Oggetto: Procedura di Valutazione di impatto ambientale relativa al **Progetto di fattibilità tecnico economica del "Potenziamento della linea Venezia-Trieste. Posti di movimento e varianti di tracciato. Pdm San Donà di Piave, PdM Fossalta di Portogruaro, Variante Portogruaro e Variante Isonzo". Osservazioni alla ripubblicazione**

#### **ULTERIORI OSSERVAZIONI.**

+11.60 m slm (livello idrico Tr200 - ante operam e post operam)

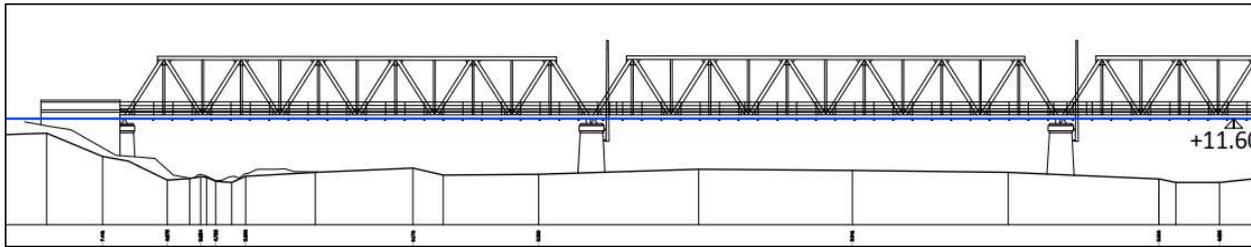
Si osserva nuovamente che le varie ipotesi di piena analizzate nella RELAZIONE IDRAULICA (IZ0440R09RIID0002001), prevedono un livello idrico massimo del fiume, di fatto, quasi coincidente con la quota di intradosso dell'impalcato dei ponti esistenti e che pertanto sia molto probabile un ristagno di materiale fluttuato, che aggraverebbe il rischio idrico di possibili esondazioni.

Questa situazione di rischio idrico a nostro avviso si evidenzia con chiarezza nell'elaborato SEZIONI SIGNIFICATIVE CON LIVELLI IDRICI DEL FIUME ISONZO - ANTE E POST OPERAM (IZ0440R09WZID0002001A) che di seguito si riporta in modo esemplificato, relativamente al solo ponte a monte, ma che trova simile riscontro anche sull'altro ponte a valle.

In questo contesto risulta molto importante l'esito della nuova relazione idraulica predisposta da Italferr S.p.A. (IZ0440R09RIID0002001B), che ha analizzato anche lo scenario post operam, che prevedeva la demolizione delle due opere ferroviarie, unitamente ai relativi rilevati di approccio, simulando la propagazione della piena di progetto con tempo di ritorno di 200 anni. L'esito di tale simulazione ha evidenziato una riduzione dei livelli idrici in alveo di **almeno 50 cm** in corrispondenza del nuovo viadotto ferroviario e delle aree potenzialmente inondabili in località Pieris, un **modesto incremento** dei livelli idrici a valle, ed un interessamento della corrente di alveo del rilevato del ponte stradale.

**Si ritiene pertanto che le demolizioni richieste avrebbero sicuramente un effetto positivo sulla risoluzione delle problematiche idriche.**

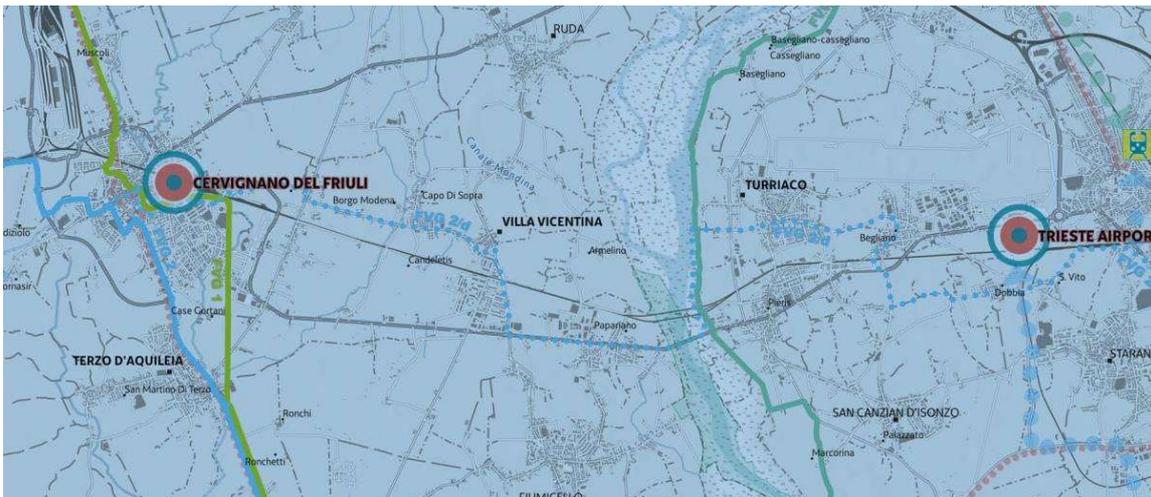
La gran parte della struttura odierna del ponte non ha però una corrispondenza con quella originaria: se si analizzano le poche foto dei primi decenni del '900, le travate metalliche originarie nella parte superiore avevano uno sviluppo ad arco mentre quelle attuali hanno una struttura scatolare.

Sempre dal confronto con le vecchie immagini, le pile attuali sembrano invece corrispondere a quelle originali, considerazione confermata anche dalla qualità quasi artigianale del rivestimento bugnato in pietra delle stesse, di improbabile esecuzione nel secolo successivo.

**Si deve comunque riaffermare che questo ponte, pur avendo caratteristiche di rilevanza storico culturale, rappresenta comunque un elemento di grave rischio idrico.**

Come precisato in precedenza le previsioni di livello idrico massimo del fiume nel prossimo futuro, di fatto coincide con la quota di intradosso dell'impalcato, rendendo molto probabile un ristagno di materiale fluttuato, che aggraverebbe il rischio di esondazioni nel territorio circostante.

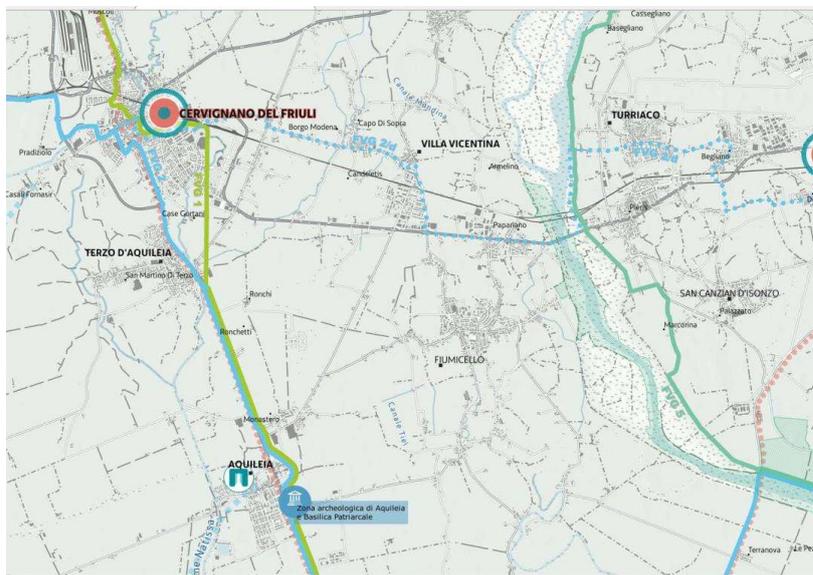
**a) Si propone di realizzare una pista ciclabile lungo il tracciato della vecchia “Monfalcone – Cervignano” sostituendo le attuali travate metalliche con un nuovo impalcato, che appoggi sulle pile originarie, ad un'altezza tale da scongiurare il rischio idrico più volte richiamato.**

Un impalcato di dimensioni e struttura adatta per un utilizzo ciclopedonale, quindi decisamente meno imponente delle attuali travate metalliche, per il quale si può ritenere non saranno necessari i massicci rilevati di approccio, attualmente presenti nella zona golenale.

**Questo nuovo progetto potrebbe anche prevedere la realizzazione in corrispondenza di qualche pila, di una piccola zona di sosta con funzione panoramica.**

Anche dal punto di vista della valutazione del rischio idrico, questa proposta può risultare positiva, in quanto consente la demolizione di tutti i restanti manufatti presenti nell'area golenale, con gli effetti positivi sul deflusso delle piene, già certificato da Italferr S.p.A.-
